MCMV - relatório de não conformidades

Model Name	MCMV-VARANDA-2Q Version: 9.7
Checker	leonardo@coordenar.com.br
Organization	LEONARDO MANZIONE
Time	2017-06-26 13:24:20
MCMV-VARANDA-2Q	Time: 2017-06-24 15:11:32 Application: Autodesk Revit 2017 (ENU) IFC: IFC2X3

Space.1.8 : Box[10]

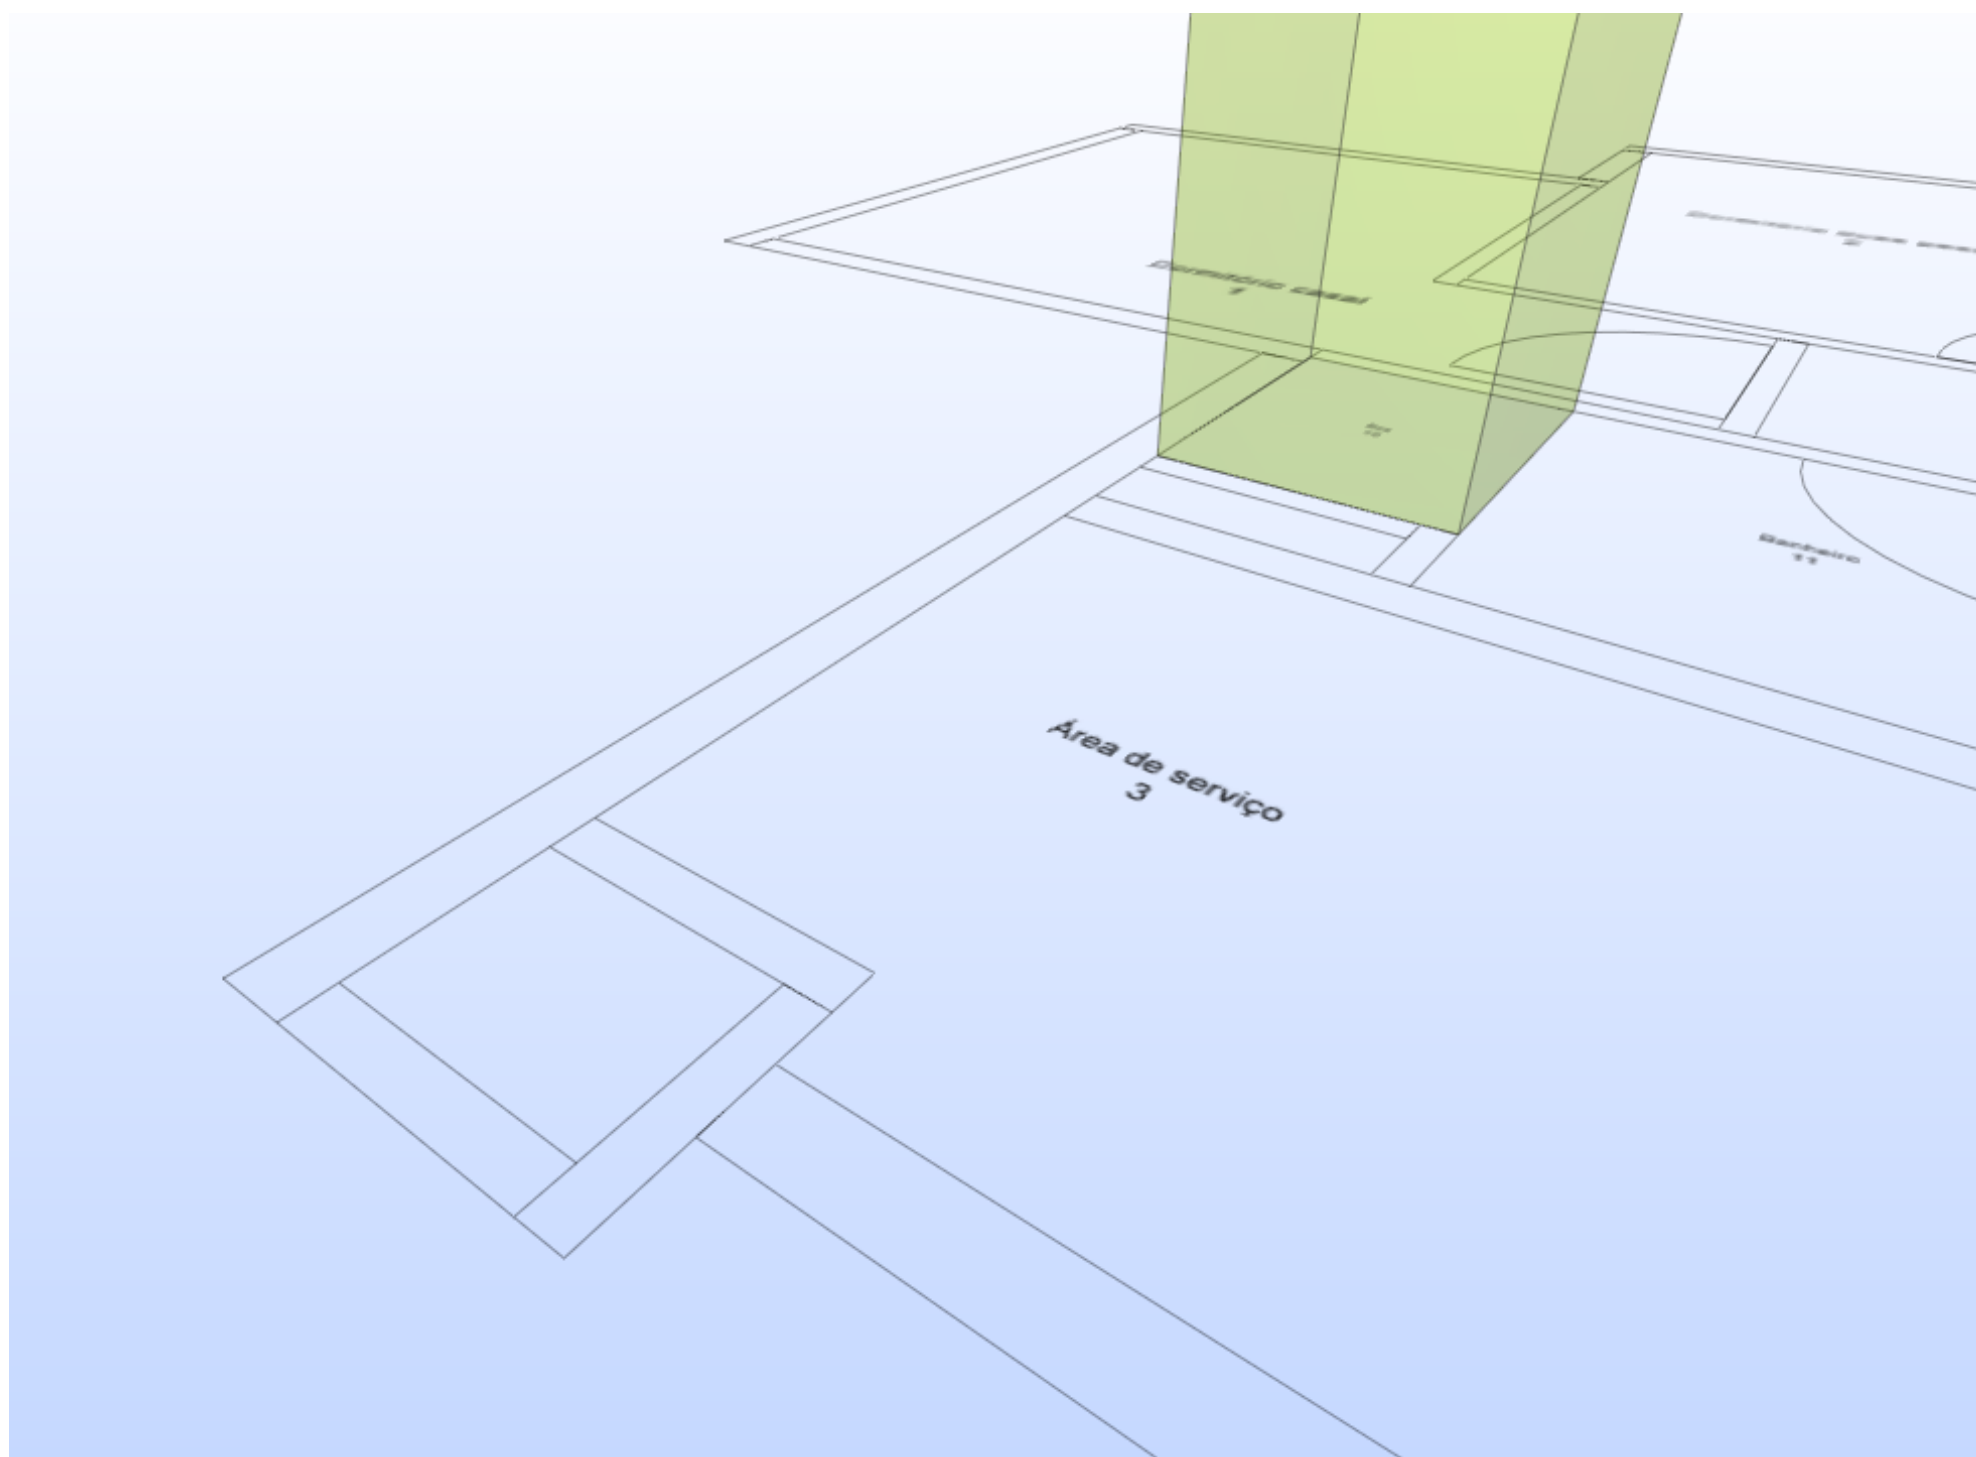
Dimensões mínimas do box para chuveiro: 0,90 m x 0,95 m

The area Space.1.8 : Box[10] of 0.77 m² is smaller than the requirement area 0.85 m²

Space.1.7 : Banheiro[11]

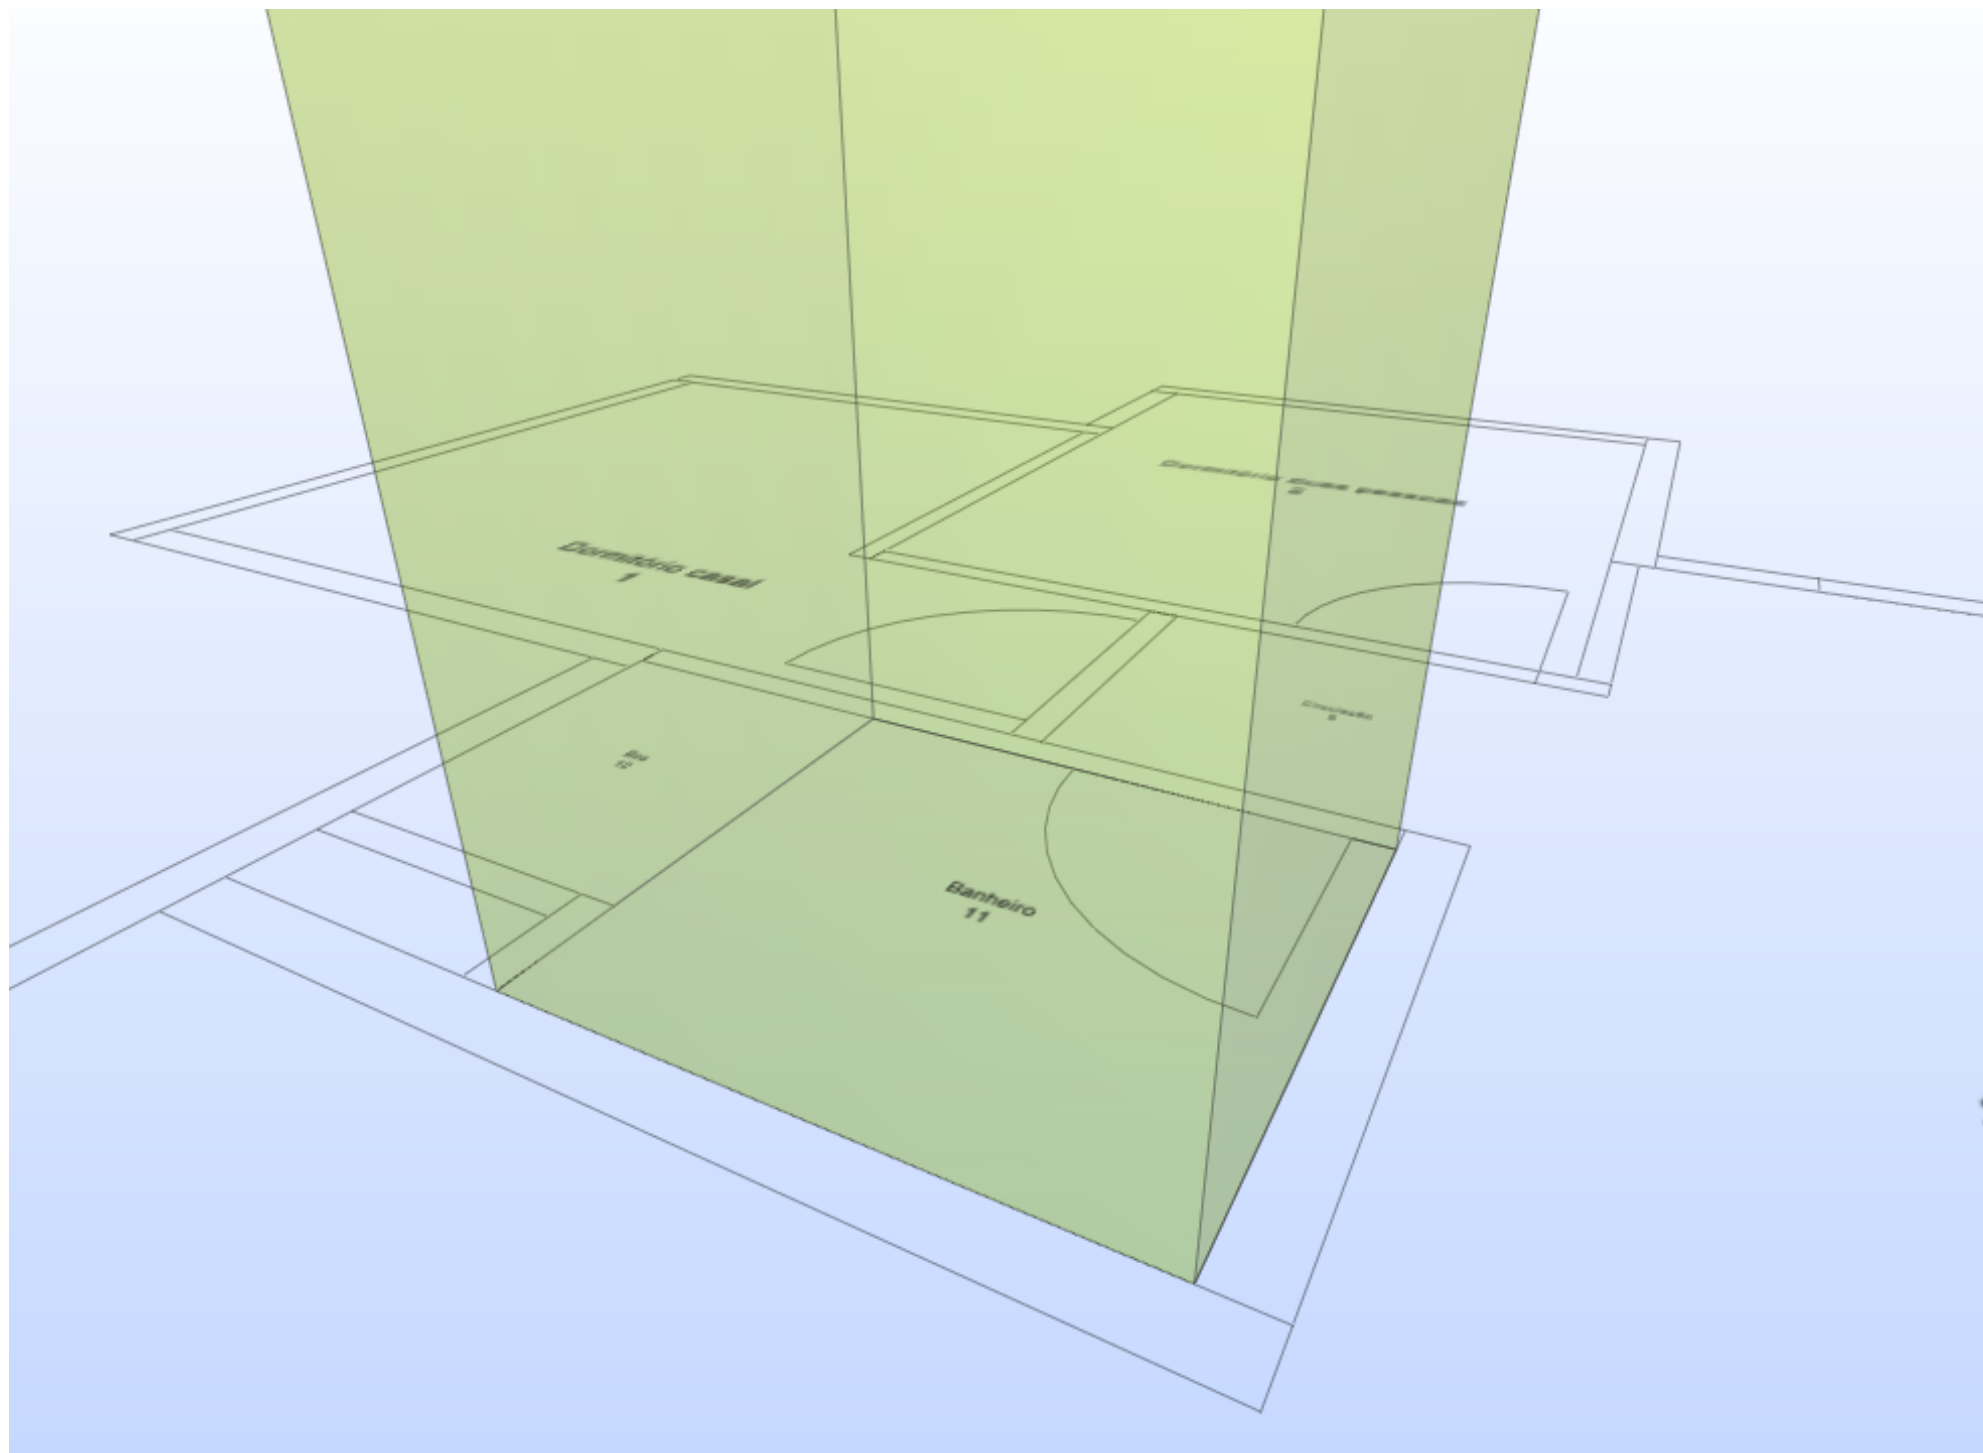
Largura mínima do banheiro $\geq 1,50$ m

The larger bounding box dimension 1.36 m of Space.1.7 : Banheiro[11] is smaller than the requirement's larger dimension 1.50 m.
